**Forum mondial de l'harmonisation
des Règlements concernant les véhicules**

Proposition de série 05 d'amendements au Règlement n° 10 (Compatibilité électromagnétique)

Note du secrétariat*

Légende

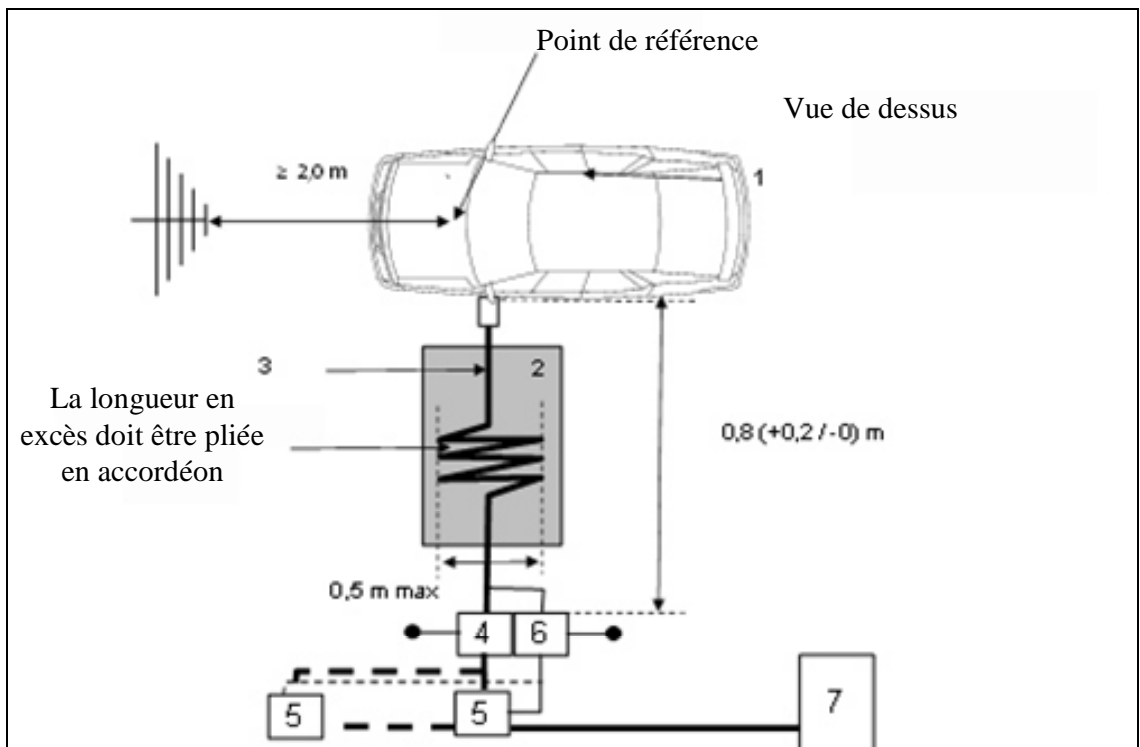
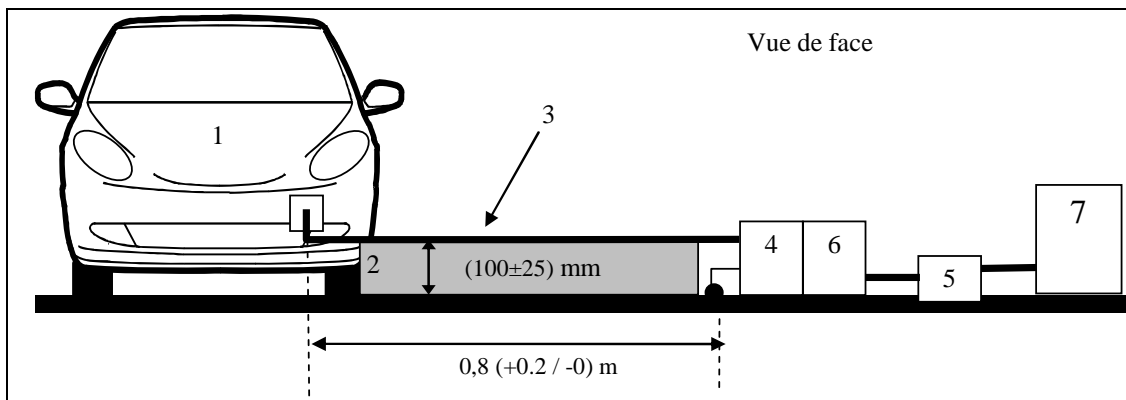
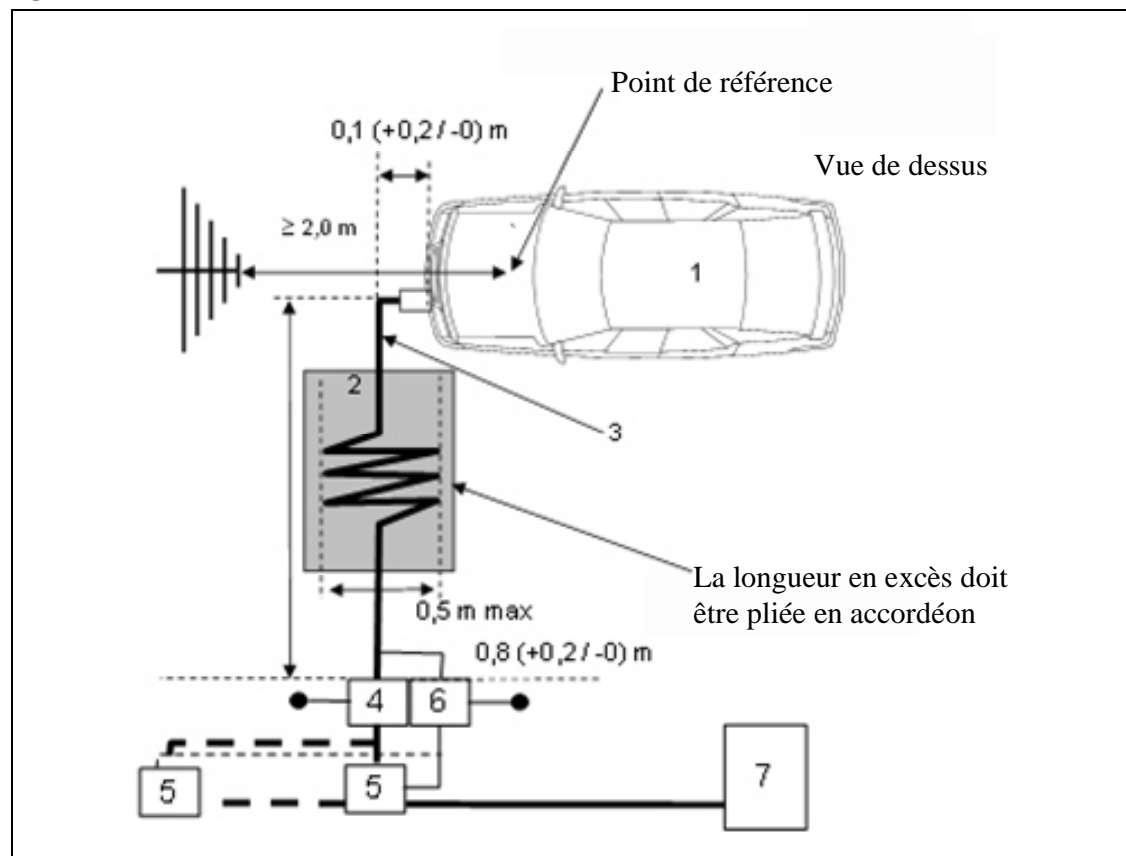
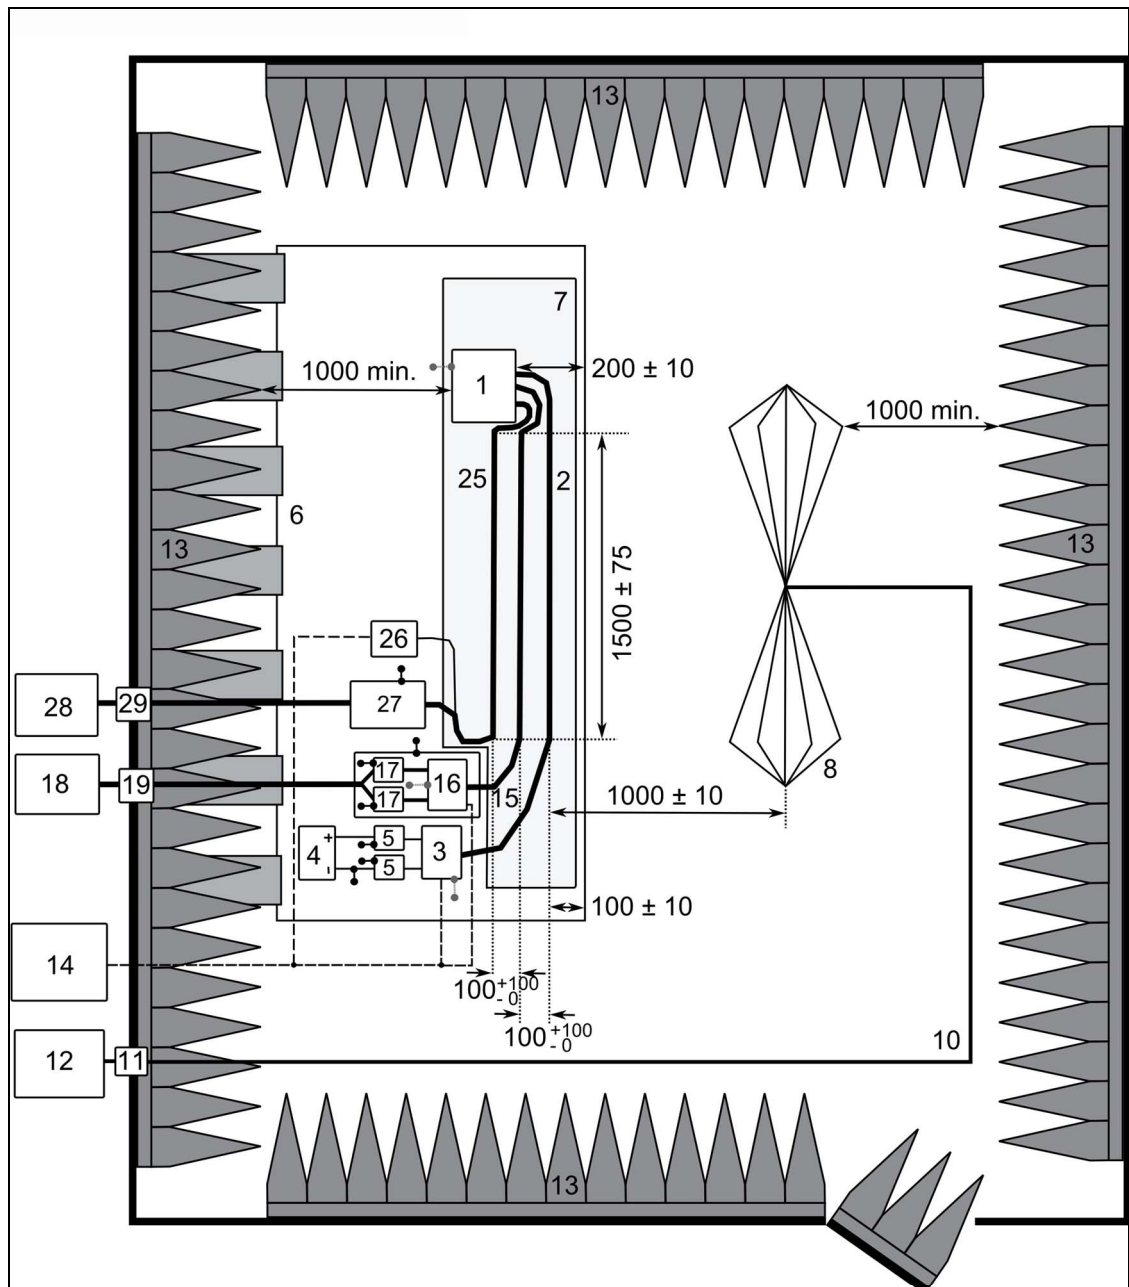
Annexe 6, appendice 1, modifier comme suit:

«Annexe 11 – Appendice 1

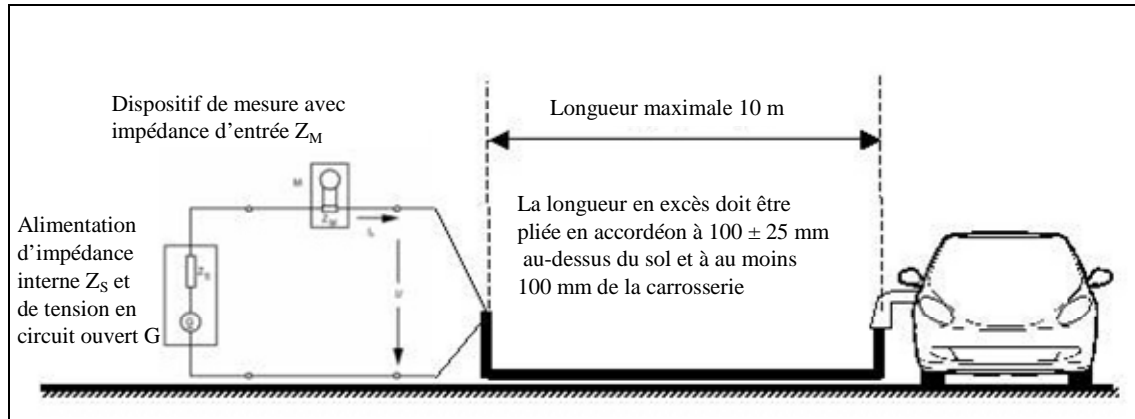
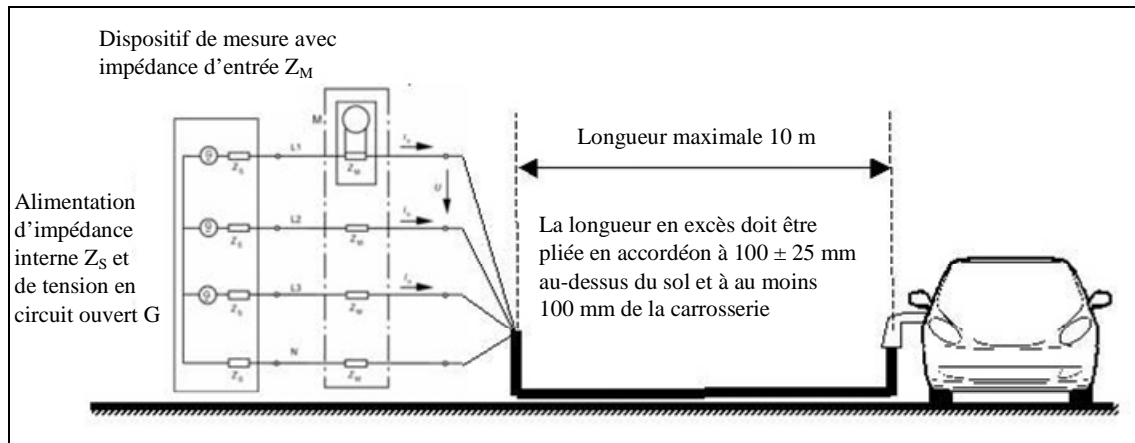
Annexe 11, appendice 1, modifier comme suit:

«Annexe 12 – Appendice 1

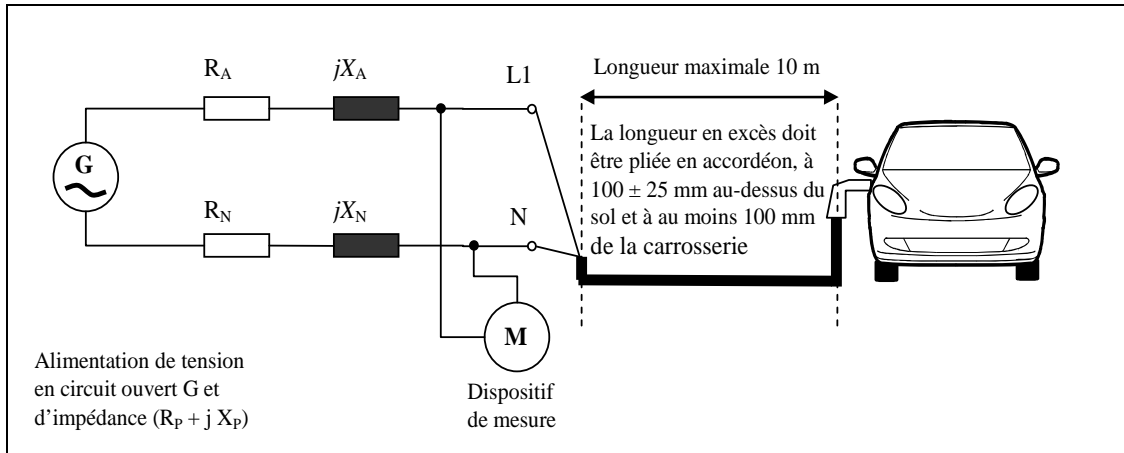
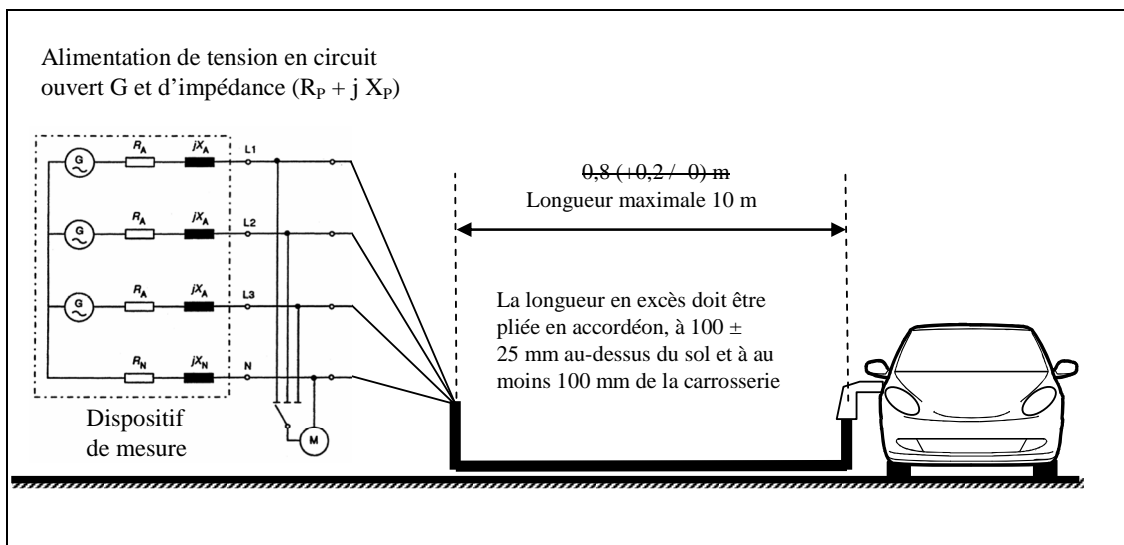
Annexe 12, appendice 1, modifier comme suit:

«Annexe 13 – Appendice 1

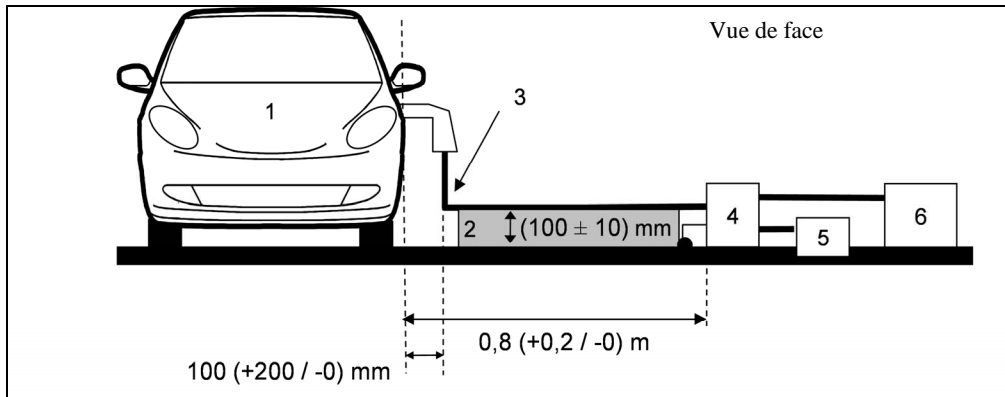
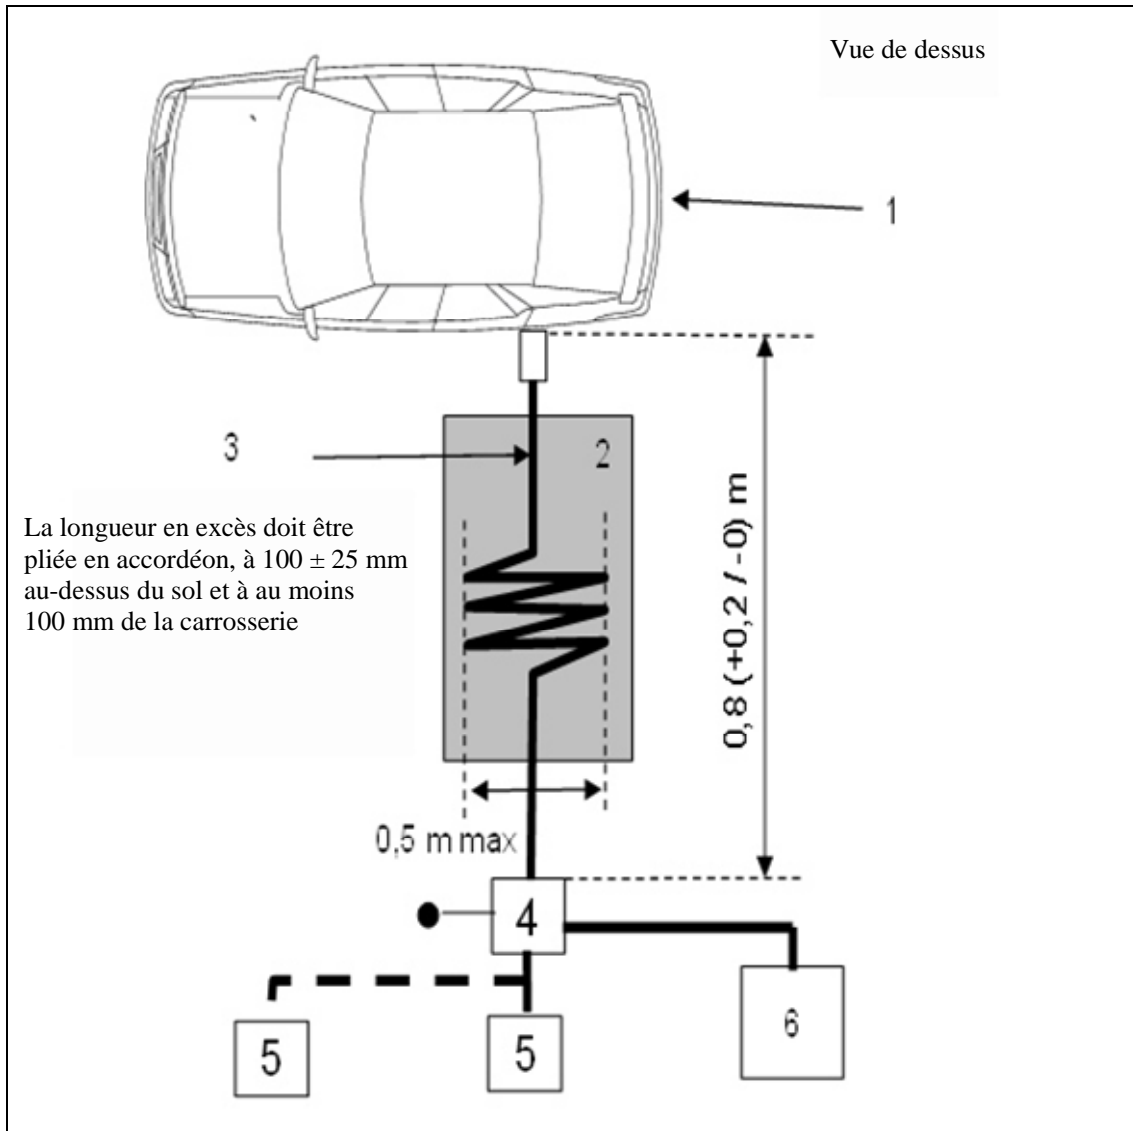
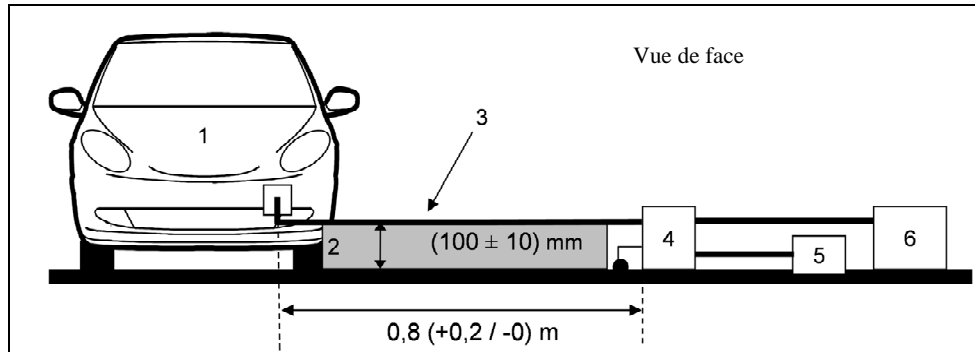
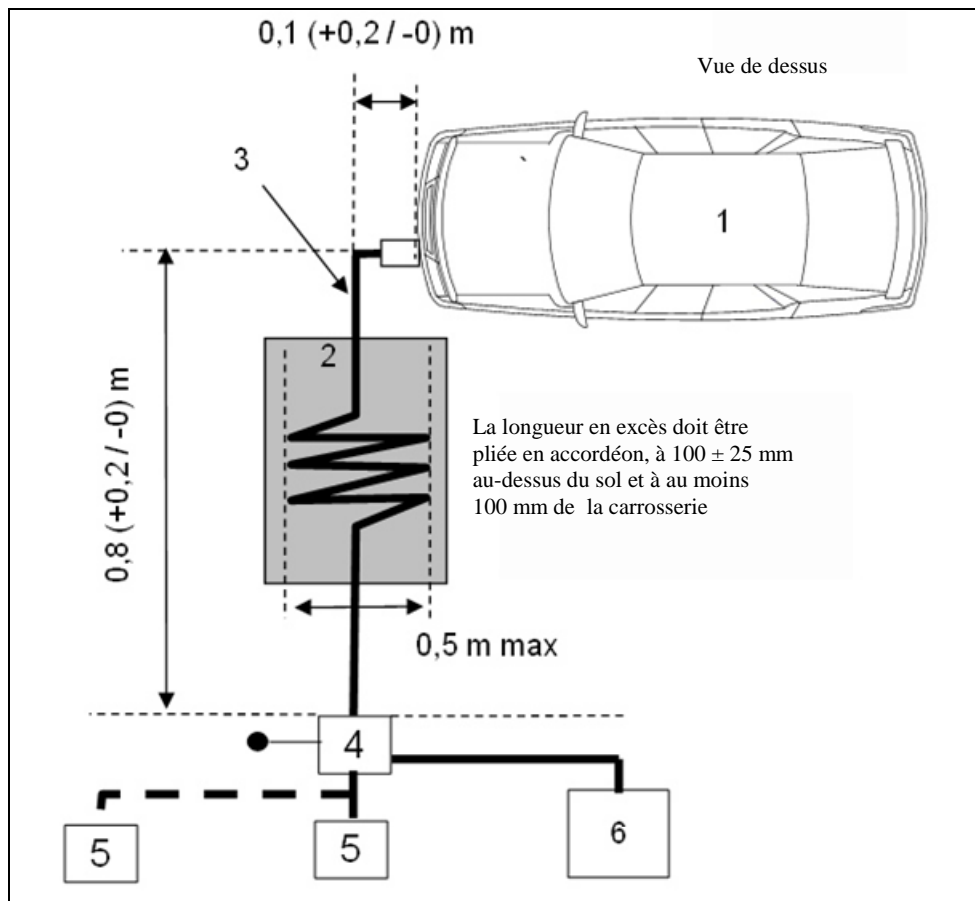
Annexe 13, appendice 1, modifier comme suit:
